ECS-20-H0-168_R0
2021年3月25日
日本核燃料開発株式会社

日本核燃料開発株式会社「核燃料物質使用変更許可申請」補正申請に向けた面談資料

先の面談のコメントを踏まえて検討した内容について、再度面談を行うものである。

図1. 輸送容器からの搬出入模式図 (切断セル)

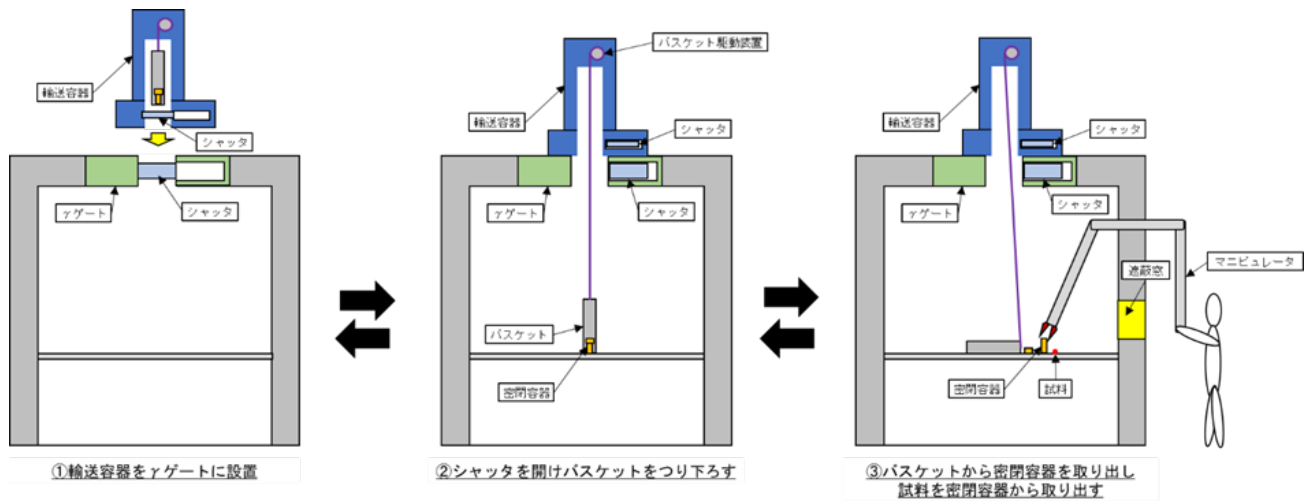
- ① 水素爆発の項目にセル、フード外での容器開放時の記載の見直しについて
- ④ 装置・設備の主な構造材の見直しについて
- ⑥ 搬入、搬出のフロー図の見直しについて(切断セル、材料セル搬出入模式図の追加)
図1に例として切断セルにおける搬出入方法を示す。
- ⑦ 使用する密閉容器及び遮蔽容器の追加について
図2に例として使用する密閉容器を示す。
- ⑧ 密閉機能を有す装置の密閉に関する記載の追加について(試料の搬出入含)
図3に密閉機能のある装置に試料の出し入れする方法を示す。
- ⑨ セル、フード、グローブボックス及び負圧用ボックスへの搬出入に関する記載の追加について
図4に例として負圧用ボックスの搬出入方法を示す。
- ⑩ 臨界管理に関する記載の見直しについて
- ⑪ フードの風速に関する記載の追加について

図2. 密閉容器

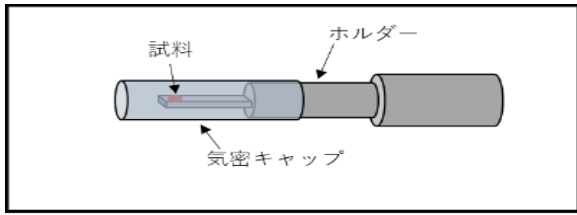
貯蔵施設に保管する密閉容器
(試料を密閉容器 (金属製) に入れ保管)

実験室への移動に用いる密閉容器
(試料を密閉容器 (ポリエチレン製) に入れた後、
ポリエチレン袋で養生)

図3. 密閉機能のある装置に試料の出し入れする方法

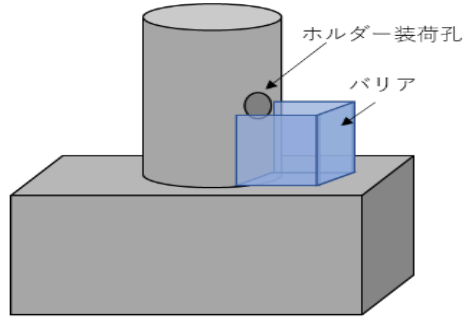
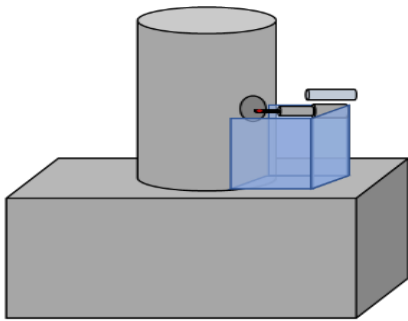
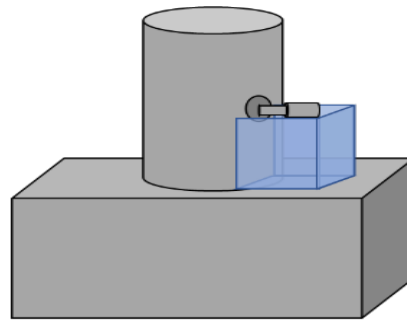
1. フード内でホルダーに試料を固定し、飛散防止のための気密キャップをする

2. 遮蔽機能を有する容器に収納し、装置まで移送

3. 測定装置のホルダー装荷孔付近に汚染拡大防止バリアを設置する

4. バリアの中で気密キャップを外す

5. ホルダーを装置に装荷した後、真空排気する

図5. 境界及び使用する予定のネットフェンス

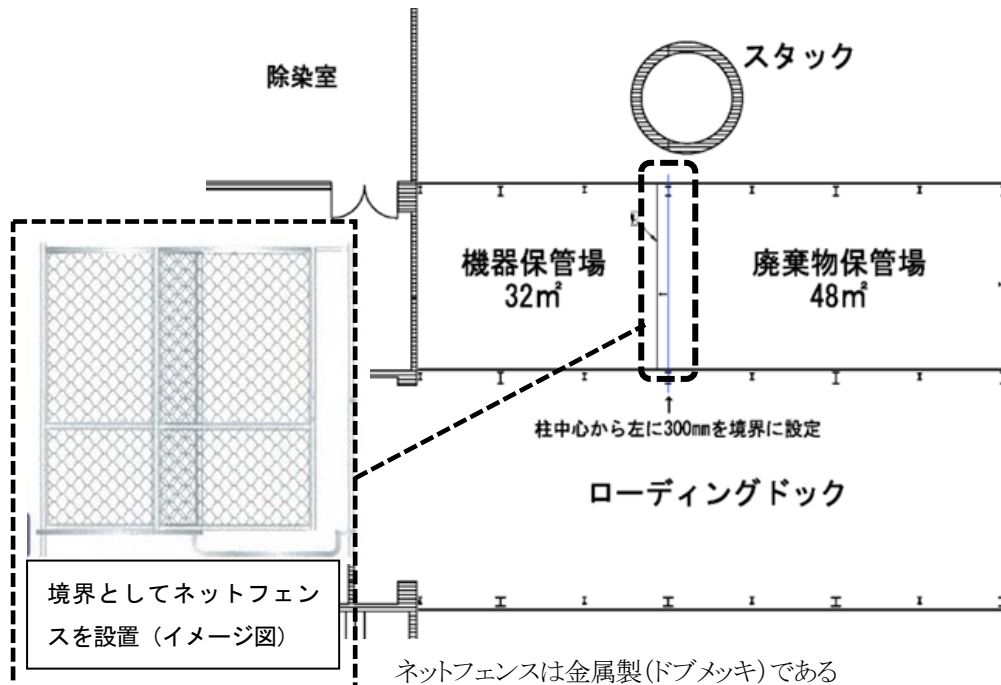
- ① 施設区分、床面積、標識位置、許可数量(廃棄物)の記載の追加及び見直しについて
図5に境界に使用するフェンスの図及び材質を追加した。
